<p>ALCALDÍA MAYOR DE BOGOTÁ D.C. GOBIERNO SEGURIDAD Y CONVIVENCIA Fondo de Prevención y Atención a Emergencias</p>	<b>CONCEPTO TÉCNICO SOBRE NECESIDAD DE ESTUDIOS DETALLADOS DE AMENAZA Y RIESGO POR FENOMENOS DE REMOCIÓN EN MASA DENTRO DEL TRÁMITE DE LICENCIA URBANÍSTICA</b>	Código:	<b>GPR-FT-10</b>
		Versión:	<b>02</b>
		Código Documental:

1.1 CONCEPTO TÉCNICO No. CT:	5400
1.2 ÁREA:	INVESTIGACIÓN Y DESARROLLO
1.3 COORDINACIÓN:	CONCEPTOS TÉCNICOS
1.4 REFERENCIA CRUZADA RADICADO FOPAE:	2008ER14306
1.5 RESPUESTA OFICIAL No.	RO-33084

2.1 SOLICITANTE:	CURADURÍA URBANA No. 4
2.2 PROYECTO:	Ampliación Biblioteca de Economía – Universidad de los Andes
2.3 LOCALIDAD:	17. Candelaria
2.4 UPZ:	94. La Candelaria
2.5 BARRIO O SECTOR CATASTRAL:	Las Aguas
2.6 DIRECCIÓN:	Carrera 1 No. 18A – 10 (*)
2.7 CHIP:	AAA0030HKMS
2.8 MANZANA CATASTRAL:	31
2.9 PREDIO CATASTRAL:	06
2.10 ÁREA (Ha):	0.0660
2.11 FECHA DE VISITA:	Noviembre 18 de 2008

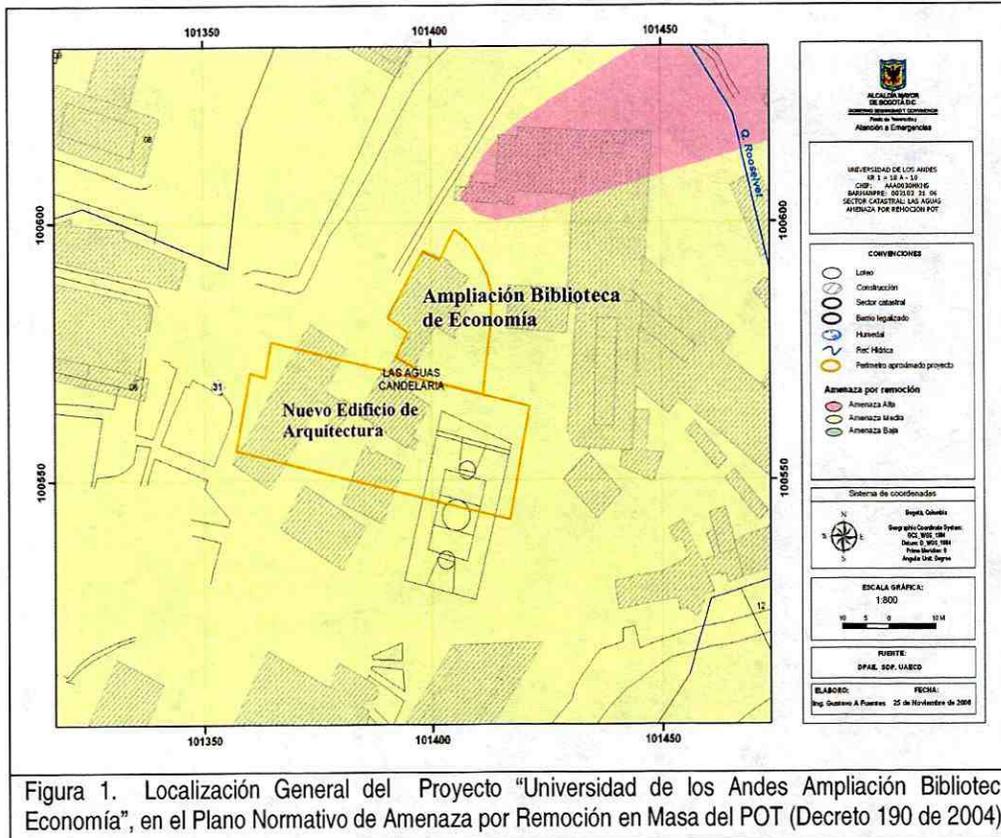
Conforme con el plano normativo de “Amenaza por Remoción en Masa” del Plan de Ordenamiento Territorial de Bogotá – POT, el sector donde se localiza el proyecto “Universidad de los Andes Ampliación Biblioteca Economía” ubicado en la Localidad Candelaria, se encuentra en una zona de AMENAZA MEDIA por procesos de remoción en masa (Figura 1).
